# 東海第二発電所

## 外部からの衝撃による損傷の防止(竜巻)

審査会合コメント回答

平成29年9月11日  
日本原子力発電株式会社

## 飛散解析モデルの設定項目における保守性の考慮状況(物品の飛散モデル)

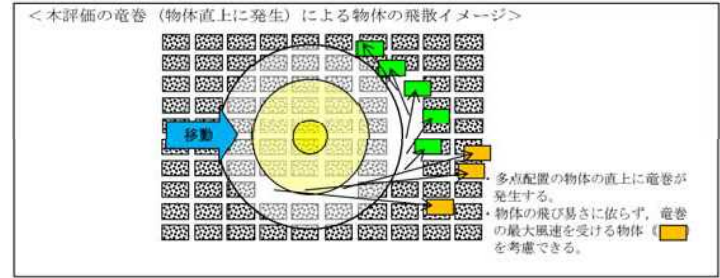
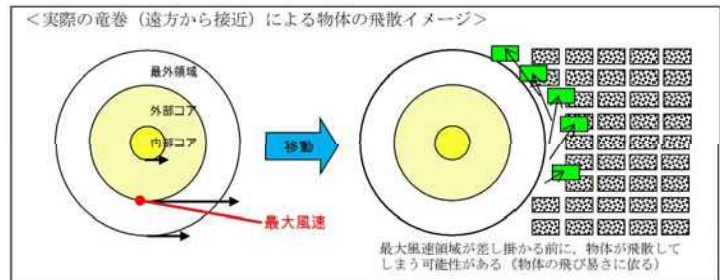
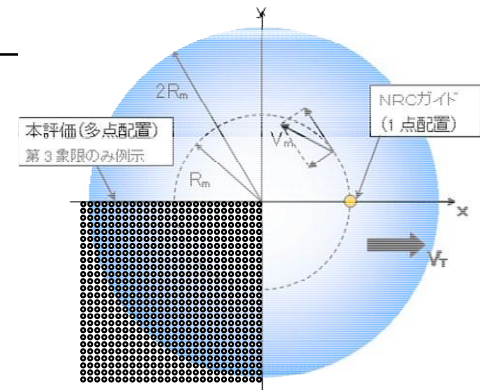
「地表面における揚力」及び「物品が受ける初期風速」の何れにも保守性確保のための取扱いをしており、特に後者の取扱い(物品の多点配置)の効果は、少なくとも400%程度あり風速場モデルでばらつきの影響(約5%)があった場合でも包絡できる。

解析における設定項目		保守性の考慮	評価
物品の飛散モデル	1 地表面における揚力	あり	揚力係数 $C_L$ と見附面積 $a$ の積( $C_L a$ )を、より大きな値を示す係数( $C_D A^*$ )で置き換え $\ast: C_D A = 0.33 \cdot (C_{Dx} A_x + C_{Dy} A_y + C_{Dz} A_z)$ 【別添資料2 6条(竜巻)-2-21,22】
	2 物品が受ける初期風速	あり	<ul style="list-style-type: none"> <li>竜巻のあらゆる位置に物品を多点配置するモデルとし、竜巻風速場中の種々の風速を受け飛散するものの中から、飛散速度、飛距離等の最大値を抽出している。</li> <li>コンテナの評価では、米国NRCの手法である竜巻進行方向前方への1点配置とした場合に比べ、飛散速度、飛散距離は保守的な結果となる。  <b>また、この保守性は流入層高さ<math>H_i</math>のばらつきによる非保守側の影響を包絡する〔下表〕</b></li> </ul>
パラメータ及び変化率		飛散特性の変化率	
		最大水平速度	最大飛散距離
多点配置 (1点配置からの変化率)		420%	1411%
流入層高さ $H_i$	-10%	0.4%	-3.2%
	+10%	-0.6%	2.8%
		最大浮上高さ	957%

## 参考①: 設計飛来物の飛散速度に対する保守性の確保

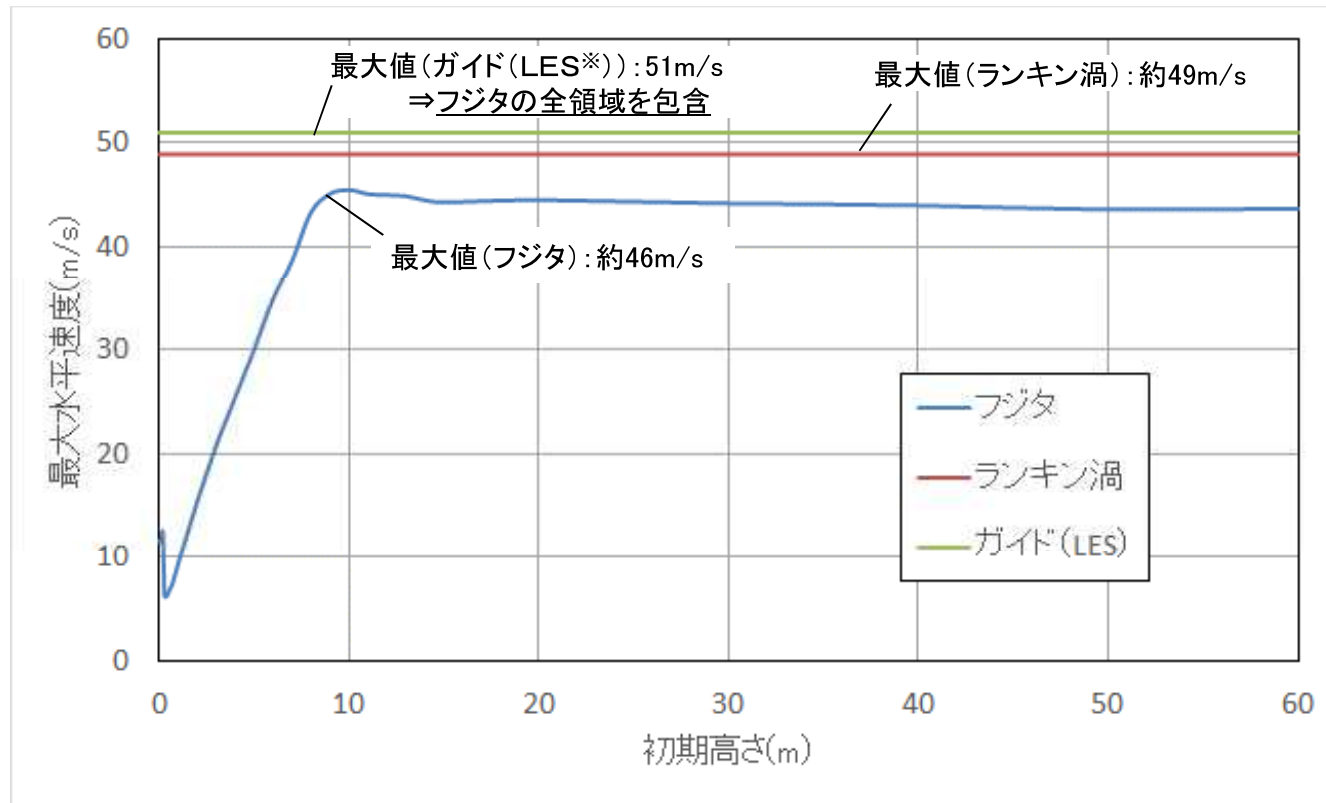
設計飛来物(鋼製材)の速度は, 鋼製材を任意の高さに置いた場合の飛散速度を包含する値として, 竜巻影響評価ガイドの数値(51m/s)に設定した。

## 参考②: 車両管理エリアの範囲の決定における保守性の確保

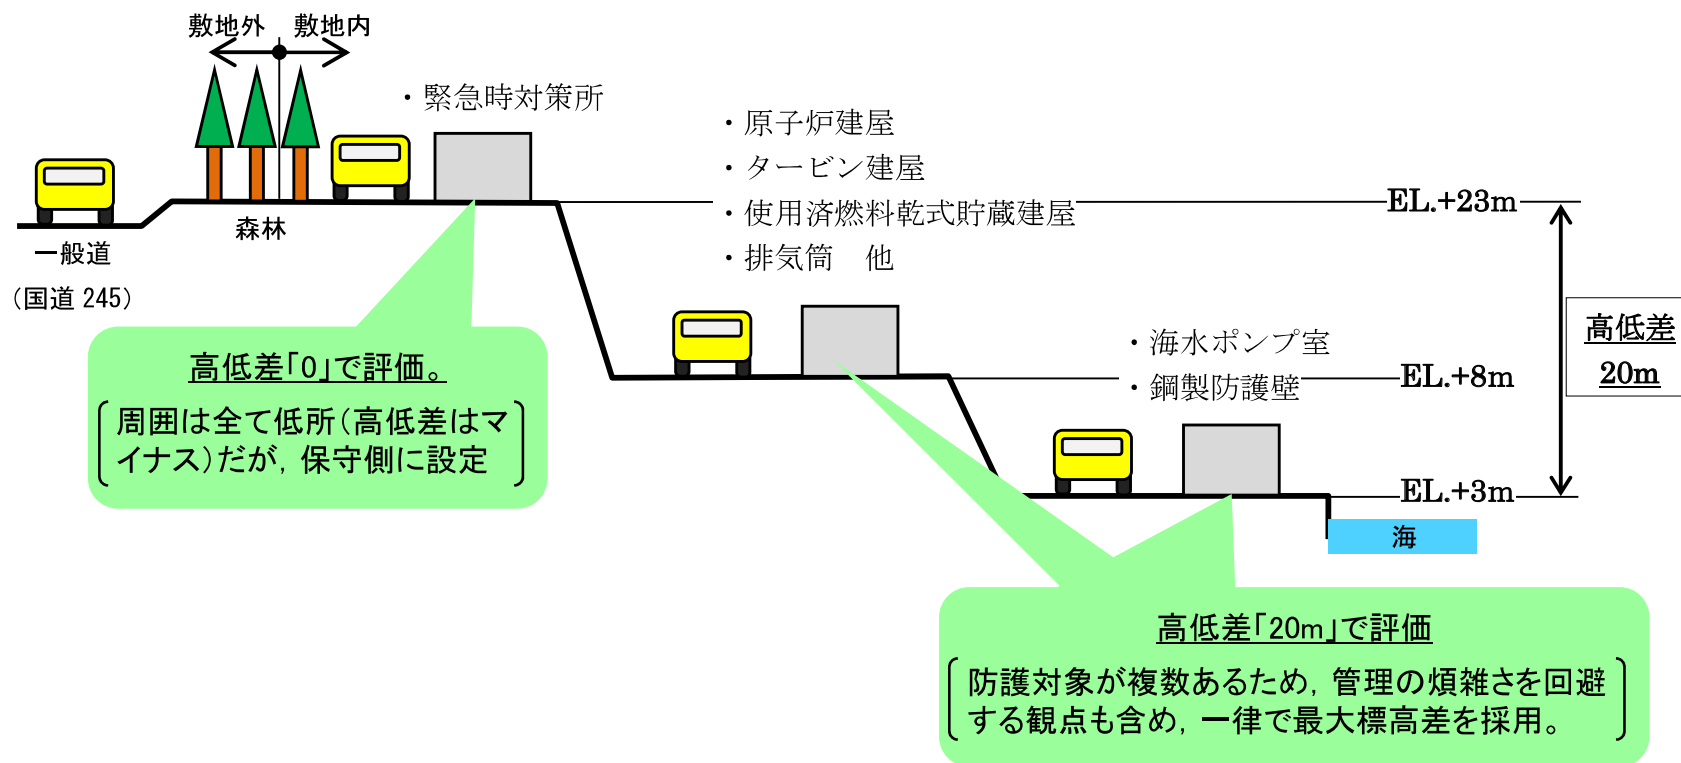
落下地点に対し飛散開始点の地面が高いほど飛距離は大きくなるため、防護対象施設からの車両の離隔距離の設定においては、防護対象施設から見た敷地の高さを以下の様に設定した。

- ・防護対象施設より高い敷地から車両が飛散する場合: 20m
  - …防護対象が複数あるため、管理の煩雑さを回避する観点も含め、一律で敷地の最大高低差を採用。
- ・防護対象施設が最も高い敷地にある場合(緊急時対策所): 0m
  - …周囲は全て低所(高低差はマイナス)だが、保守側に設定

＜竜巻で開放し得るブローアウトパネルの想定＞

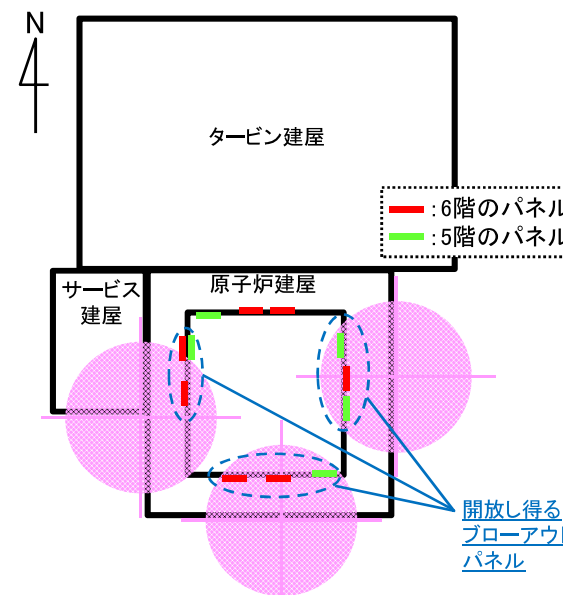
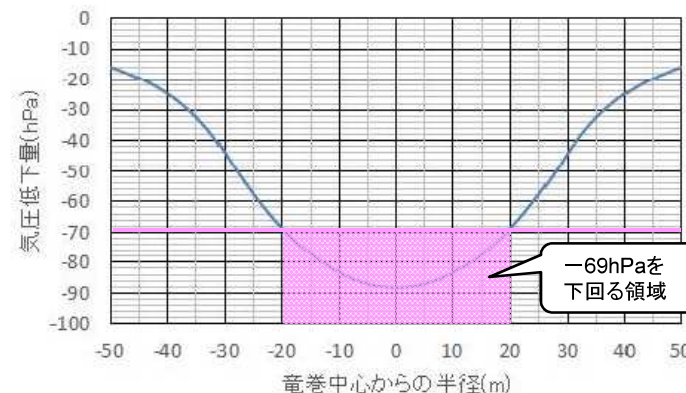
竜巻によりブローアウトパネルが開放し、建屋に開口部が生じる場合、建屋内部への竜巻の影響について防護方針を示すこと。

ブローアウトパネルの開放圧(約69hPa)を超える気圧低下が生じるのは、竜巻中心から半径20m程度までであり、建屋のレイアウトを踏まえると、竜巻により開放されるブローアウトパネルとしては、以下の3ケースが考えられる。

- ①原子炉建屋東側の3枚(5階:1枚, 6階:2枚)
- ②原子炉建屋南側の3枚(5階:1枚, 6階:2枚)
- ③原子炉建屋西側の3枚(5階:1枚, 6階:2枚)

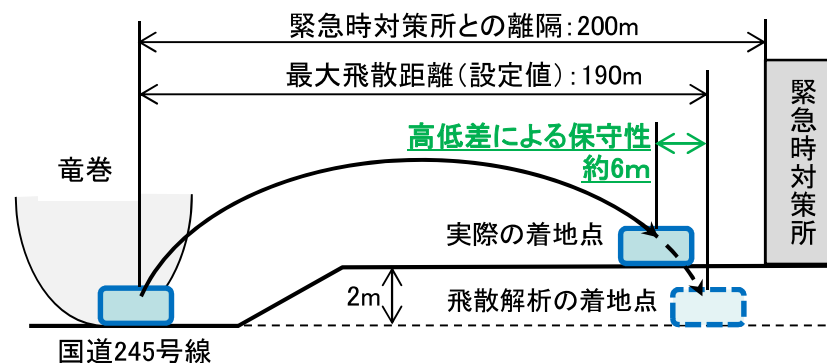
「緊急時対策所に国道から車両が到達しない」との評価が保守性を有していることを説明すること。

- 緊急時対策所の国道245号線からの離隔距離は約200mであり、国道245号線からの車両の最大飛散距離と評価される190mに対し余裕がある。
- また、車両の最大飛散距離190mについては、車両と緊急時対策所の高低差を保守側に考慮した解析により算出。  
[2m低い地点からでは6m程度の保守性(右図)]
